(仮称) 太白CC太陽光発電事業

環境影響評価方法書に対する指摘事項の対応について

令和4年10月

補足資料1 対象事業実施区域の地質断面図（第一次調査）

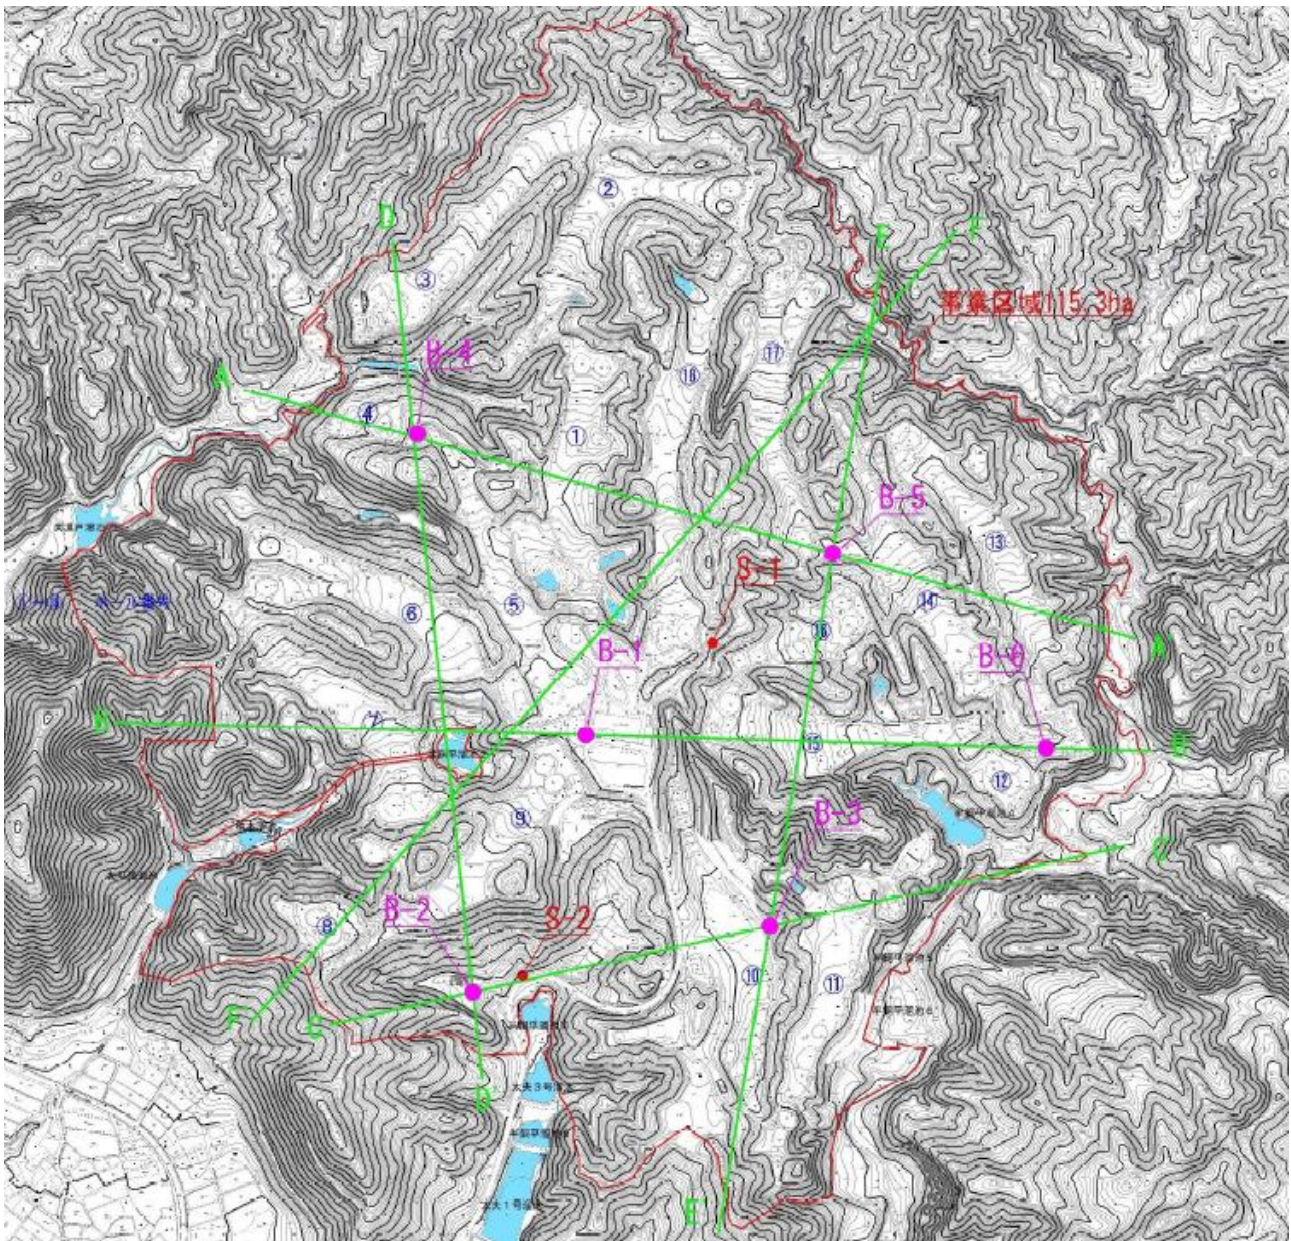
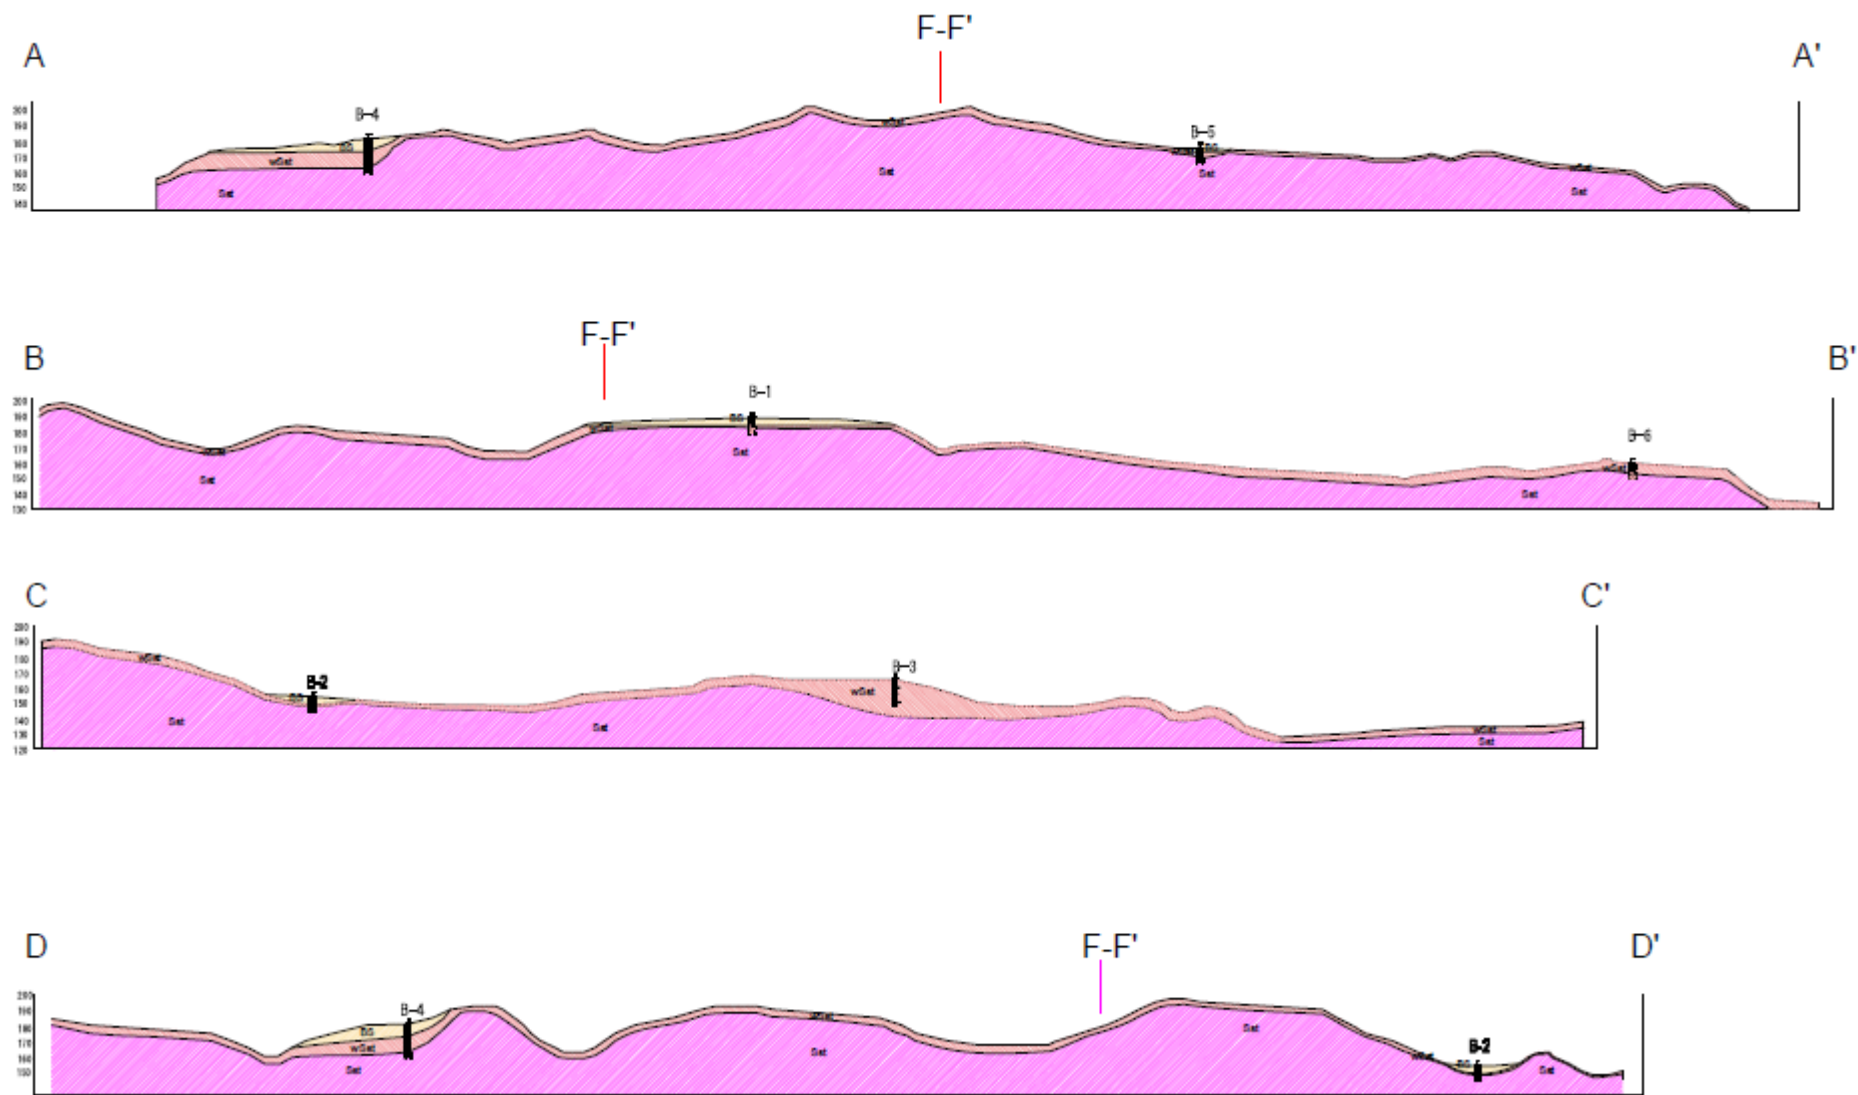
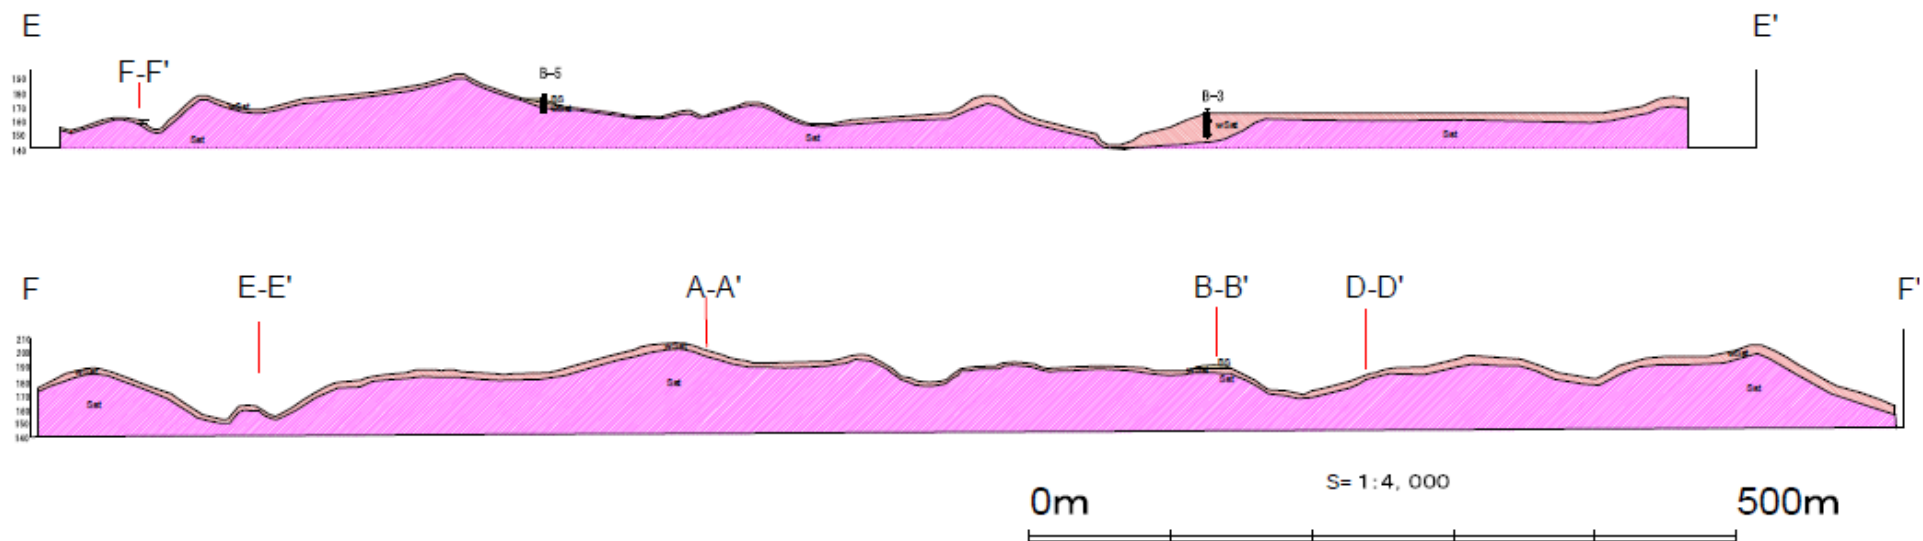
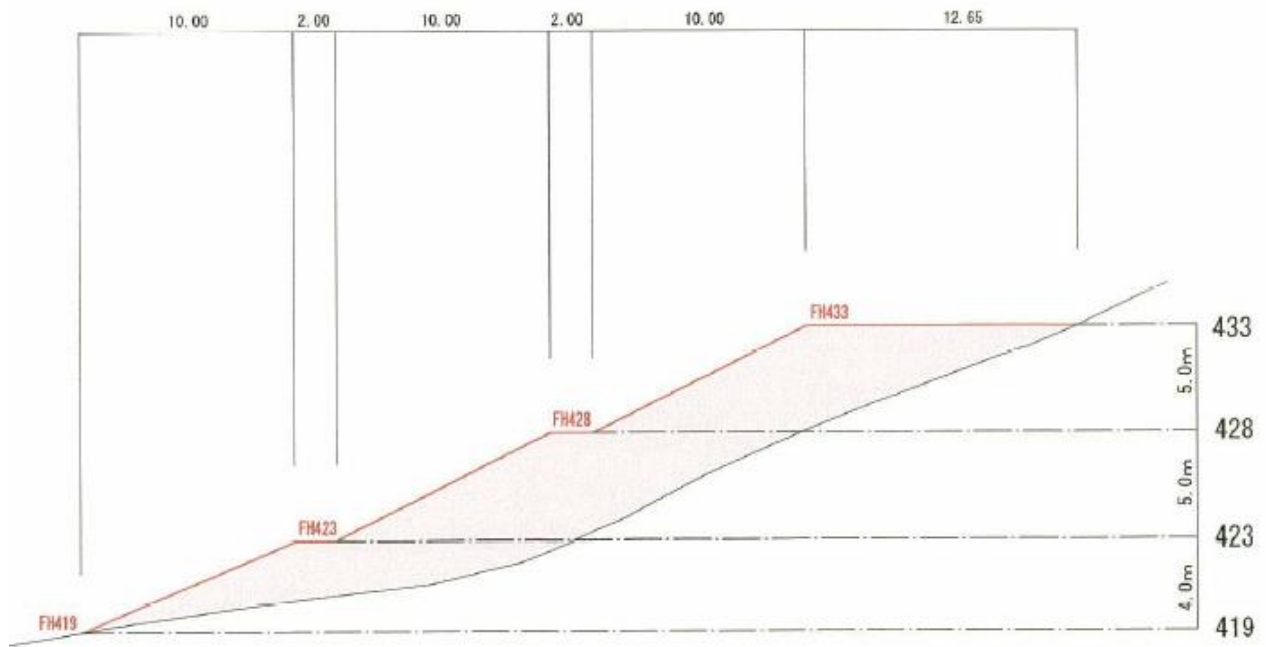
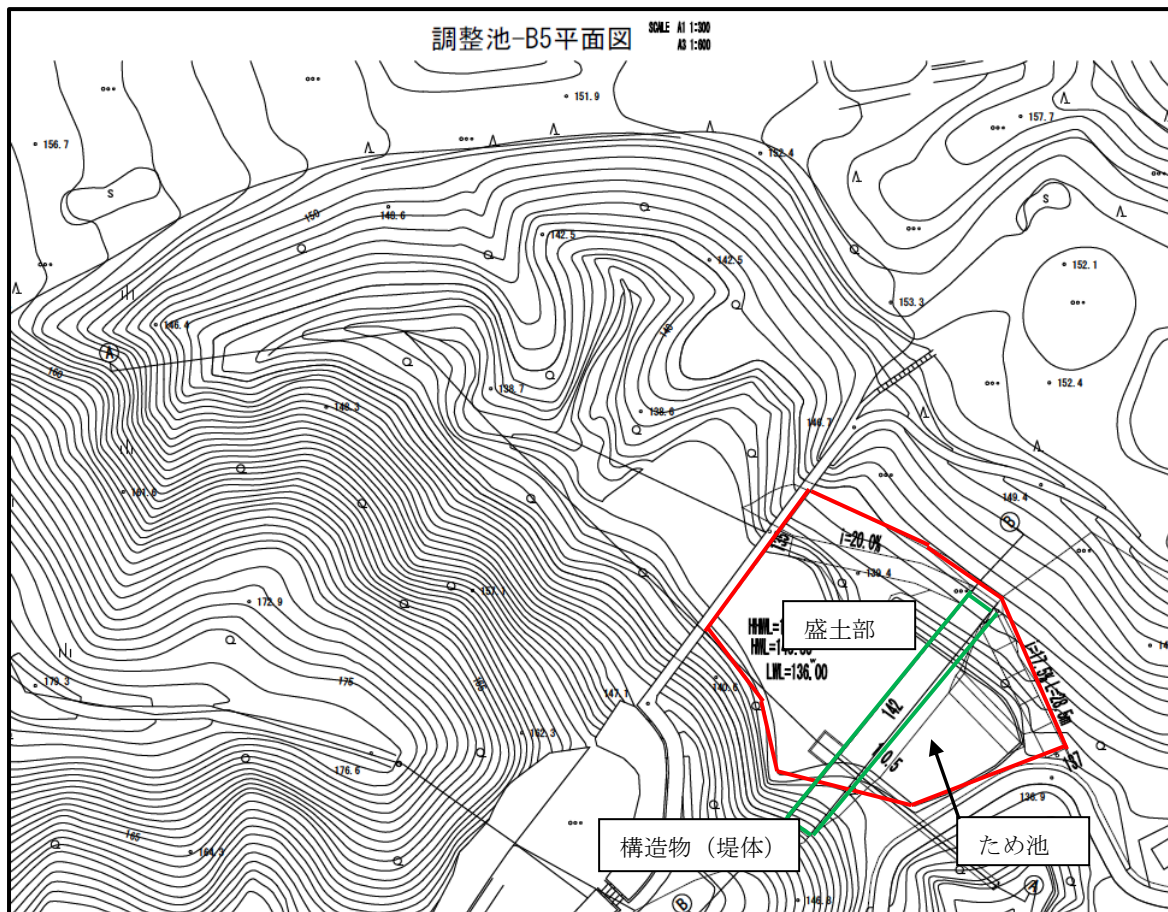
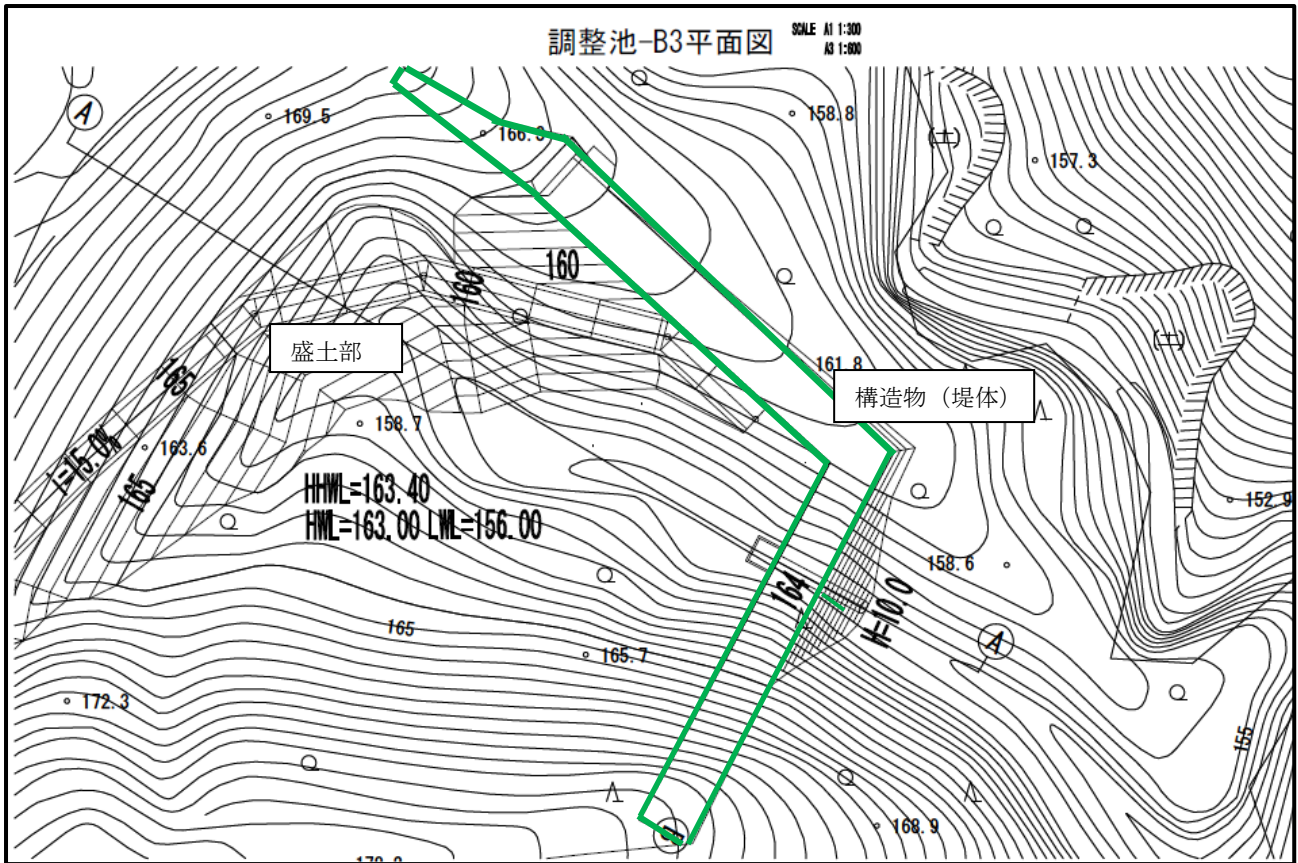
No.	指摘事項	回答及び対応方針	備考
1	土地の安定性を環境影響評価項目に加えていない理由を「本事業は傾斜地に盛り土をしない計画であるため」としているが、ゴルフ場を建設する際に、盛り土した部分はなかったのか。また、それを把握しているのか。今回、パネルを設置するという変更が生じるので、旧盛り土が存在するのであれば、土地の安定性を評価項目に含めるべきではないか。	<p>ゴルフ場建設時の盛り土については、当時の図書が見つかっていないため、文献では確認することができません。本事業にあたっては、対象事業実施区域の地質構造の把握や調整池の設計のために 34 か所のボーリング調査を実施しています。</p> <p>その結果、盛り土部は、補足資料 1 の地質断面図では、ボーリング地点(B-4)付近の BS 層に該当し、その深さは表層の地層を含め 8m 程度と推定されます。この盛り土部は、A-A 断面及び D-D 断面の B-4 付近に見られる面的な盛り土(約 100m×100m)の場所であり、盛り土面の傾斜は標高の低い方向に向かって緩やかになっていることから、土地の安定性を損なうような盛り土ではないと考えます。</p>	<p>方法書 6.1-6</p> <p>補足資料 1</p> <p>補足資料 2</p>
2	旧盛り土部分の安定計算はしているのか。旧盛り土について、40年何も起きていないから問題ないというのは言い過ぎである。将来的に降雨量が増加することも想定される。旧盛り土についても検討したほうがいいのではないか。	<p>本事業の林地開発の申請の際には、切土・盛り土及び旧盛り土の安定計算はしていません。旧盛り土は No1 で説明したとおり、土地の安定性を損なうような盛り土ではないと考えますが、林地開発の手続きにおいて、旧盛り土の土地の安定性について、自主的に必要と判断した箇所は安定計算を行い、その結果等について、準備書等の事業計画に記載します。</p>	
3	現状のゴルフ場で崩れやすい箇所等についてヒアリングしているのか。	<p>2019年の大雨で、一部土砂崩れの箇所があったと地元の方から伝え聞いていましたが、ボーリング調査前の対象事業実施区域内の調査(補足資料 9)では問題のあるような場所は確認していません。</p> <p>しかし、土砂崩壊をした場所や土砂崩壊のおそれのある場所については、前記の土砂崩れの場所を含め、再度、現地踏査を行い、必要であれば対応を検討いたします。</p>

補足資料3 本事業における調整池の主要な盛土部と構造物の計画

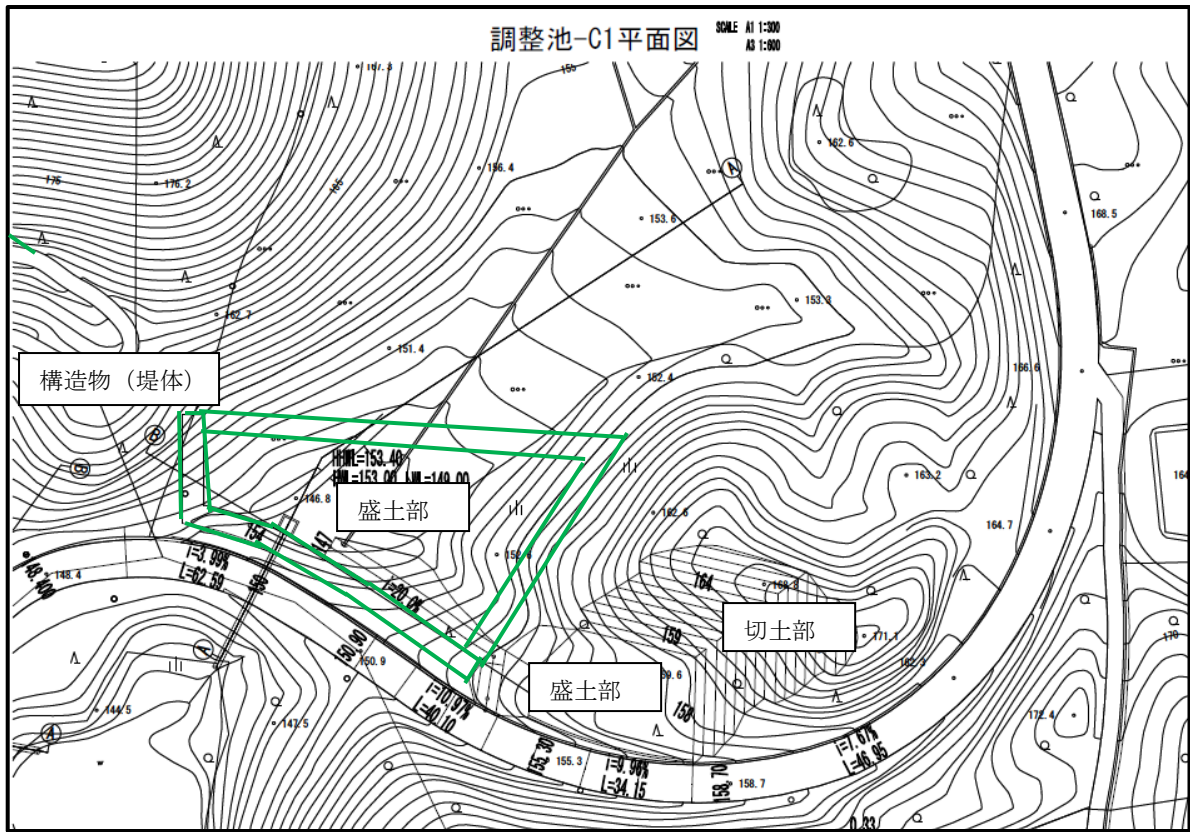
No.	指摘事項	回答及び対応方針	備考
4	<p>盛土をしないと言っているが、傾斜地にしないだけで、平地には盛土をする計画である。林地開発の基準に則っているからと言って安全性に問題がないわけではない。基準に則ったうえで大丈夫であることを示してほしい。生態系や人の生死にかかわるため、検討してほしい。</p>	<p>盛土部は方法書の図 2.2-11 及び補足資料 3 に示すように、調整池 3 か所と各調整池の堤体の場所です。調整池の盛土は、調整池の地盤を安定化させるために周囲より標高の低い場所などに盛土を行います。また、各調整池の排水方向又は周囲には安全基準を満たすように設計した堤体を設置することから、調整池周囲の盛土部の土地の安定は確保されると考えます。</p> <p>補足資料 4 に示す「太陽光発電事業に係る環境影響評価合理化に関するガイドライン」では、土地の安定性は、「パネルの設置される傾斜地において、造成又は樹木の伐採が行われ、土地の安定性が確保されないおそれがある場合を想定して参考項目とされている。」としています。本事業では、造成済みの土地にパネルを設置すること、及び前記の内容から、土地の安定性に影響が生じる可能性は想定されませんので、非選定のままとします。</p> <p>また、本事業では補足資料 5 に示す切土・盛土の基準や、調整池の堤体についても基準を満たすように設計するとともに、準備書の事業計画に可能な限り記載いたします。</p>	<p>方法書 2-8 2-21 2-25 2-26 6.1-6</p> <p>補足資料 2</p> <p>補足資料 3</p> <p>補足資料 4</p> <p>補足資料 5</p>

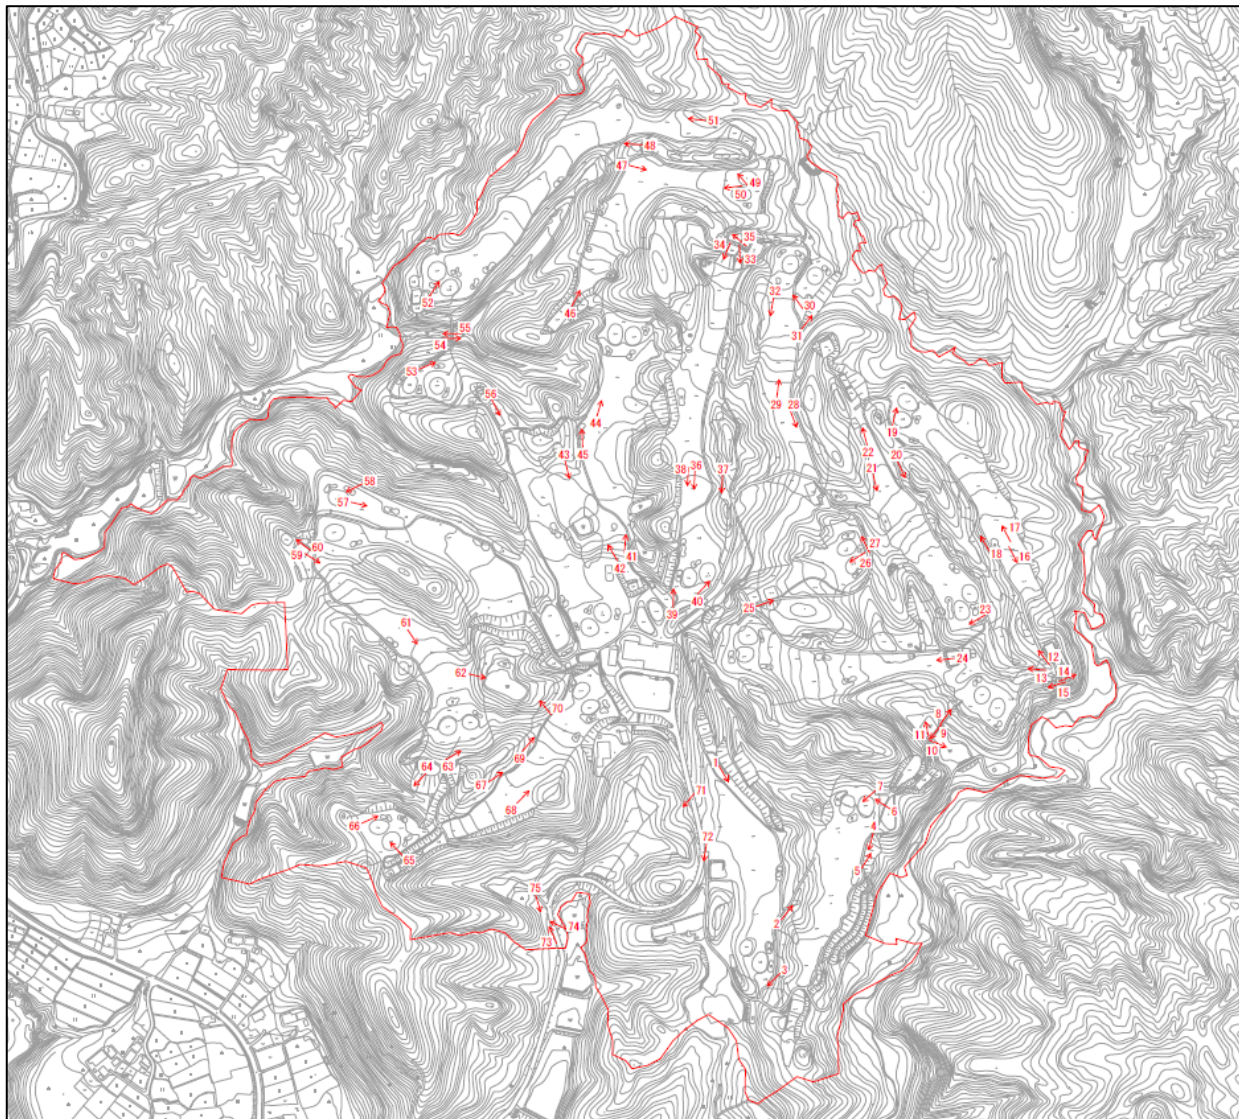
No.	指摘事項	回答及び対応方針	備考
1	ソーラーパネルの含有化学物質が、「使用済太陽電池モジュールの適正処理に資する情報提供のガイドライン」で定められている含有率基準未満であるとしているが、メーカーから情報をもらっているのか。本ガイドラインでは、部位ごとの含有率を基準として示しているが、実際に確かめているのか。	ソーラーパネルのメーカーは、補足資料8の例のように、対象物質（鉛、カドミウム、ヒ素、セレン）の含有率を4つの部位（①フレーム、②ネジ、③ケーブル、④ラミネート部）において0.1wt%以下である」という情報をガイドラインに基づき情報提供することとなっています。本事業で使用するソーラーパネルについてもこれらの情報は入手しています。	方法書 2-10 補足資料 8
	環境影響評価として本ガイドラインを参考とするのは適切か否か教えてほしい。本ガイドラインは使用していないソーラーパネルが放置された場合を想定している。環境影響評価や住民への説明にこの基準を使って良いものなのか。国からそのような指導を受けているのか。	配慮書に対する環境省対応の中で、「使用済太陽電池モジュールの適正処理に資する情報提供のガイドライン」に基づき、化学物質の情報を開示している場合はその内容を示すようにとの指摘を受け、鉛、カドミウム、ヒ素及びセレンが0.1wt%未満であることを開示しました。また、「太陽光発電設備のリサイクル等の推進に向けたガイドライン（第二版）」（平成30年、環境省）にも、これらの含有化学物質の基準値の記載があるので、本ガイドラインを参考とするのは適切であると考えます。	
	基準値の数字も図書の中で示してほしい。	準備書の事業計画ではその旨を記載します。	
2	方法書の地域の概況に廃棄物の資料が記載されているが、その理由はなぜか。	「発電所アセスの手引」において、第3章の記載事項に「廃棄物の状況」があるため、記載しています。	方法書 3.2-22 ～ 3.2-25
